Rapport
de la commission d'environnement et
d'urbanisme

au
CONSEIL COMMUNAL

La modification partielle du PAZ-RCCZ
Liaison câblée plaine-montagne
« Gare – Mayens de l'Ours » - TéléSion

Selon le message du Conseil Municipal au Conseil
général du 7 avril 2022

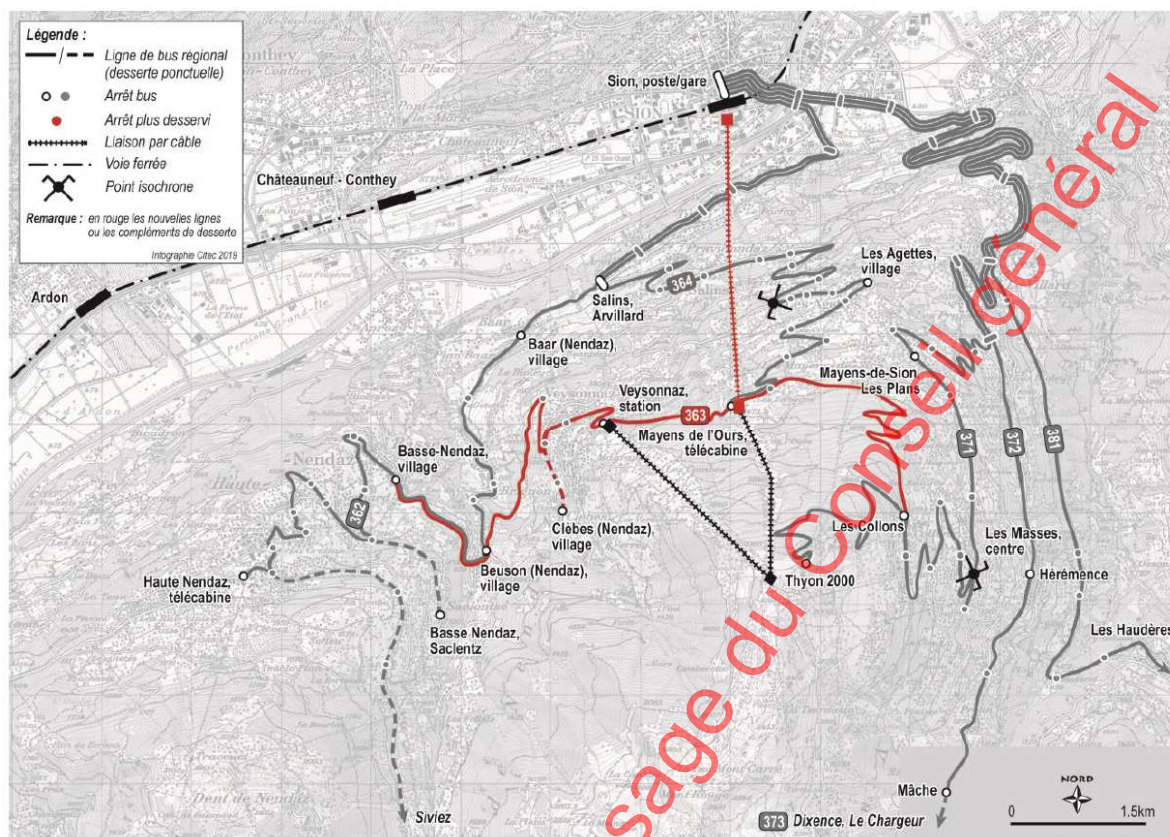
18. La « station » en haut dérange

Réponse de la Ville : De nombreuses discussions ont eu lieu au Conseil général. Aujourd'hui on ne conçoit pas le projet comme un transport public, mais peut-être dans dix ans. Il est important que la station qui sera construite soit compatible avec une vision de transport public (hub multimodal) et de liaison vers de potentiels développements tout en préservant les qualités du site par une intégration soignée dans le paysage.

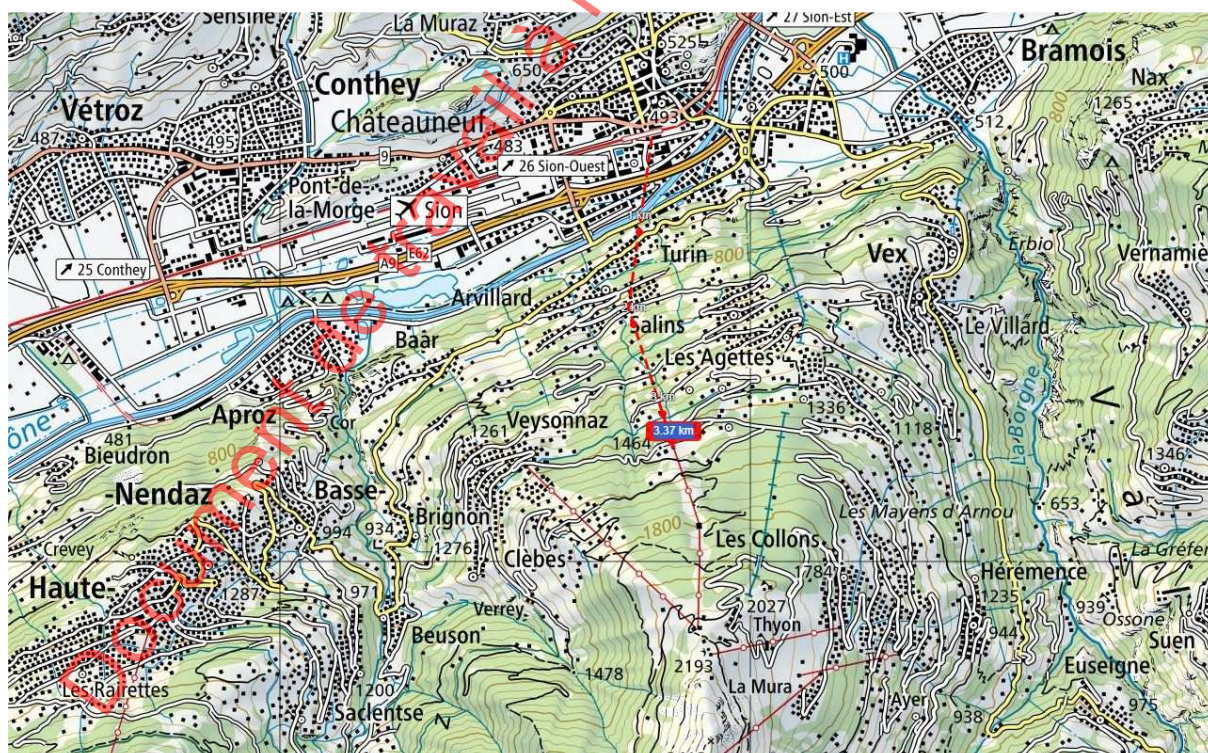
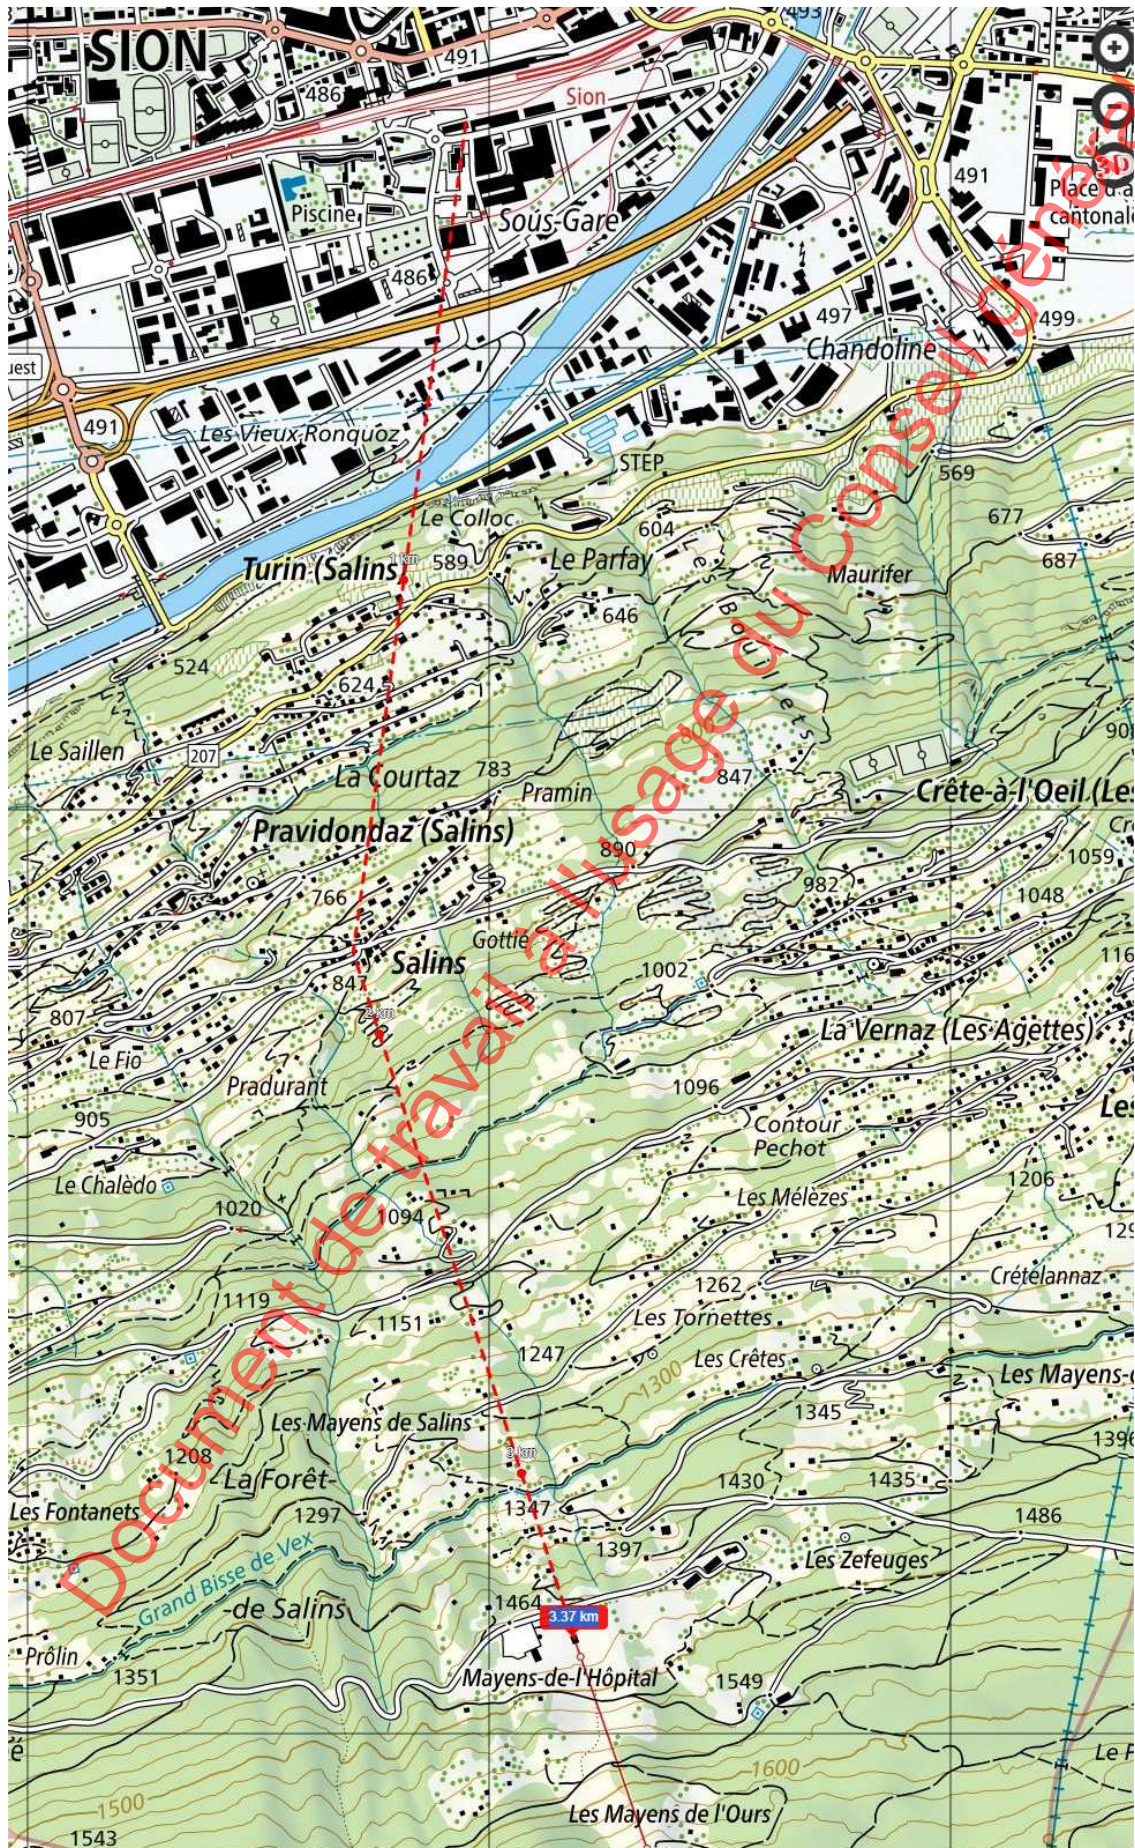
21. Proposition pour mieux intégrer la mobilité douce au projet et toucher les subventions fédérales :

En ajoutant une station intermédiaire à Salins (847 msm), les usagers de la mobilité douce des **Agettes** (1345 msm à 890 msm) et de **Veysonnaz** (1357 msm à 1240 msm) qui pendulent pour aller travailler pourraient descendre pendre la télécabine à Salins pour se rendre au travail ou en ville et descendre de la télécabine aux Mayens-de-l'Hôpital (1464 msm, pied de la piste de l'Ours) pour rentrer chez eux. Ainsi ils seraient rapides, ne se transpireraient pas avant leur rendez-vous et pourraient se déplacer très efficacement en profitant des plaisirs et qualités de la mobilité douce.

Ainsi vous pourriez toucher les subventions fédérales en faisant un projet qui touche tout un chacun du printemps à l'automne et pas seulement les skieurs en hiver.

Réponse de la Ville : La problématique d'une déviation du tracé actuel est qu'elle remet malheureusement en cause le survol de nombreuses parcelles et bâtiments. Comme on le voit sur le plan proposé, il faudrait démolir plusieurs bâtiments, pour ne citer qu'eux, le bâtiment ex-Swisscom rue de l'Industrie, le bâtiment ALPÔLE, etc. Le tracé actuel est celui qui minimise le plus l'interaction avec le milieu construit et occupé, les coûts de démolition et d'expropriation feraient exploser le coût total. Un tracé dévié impliquera aussi des surcoûts d'installations et d'exploitation.
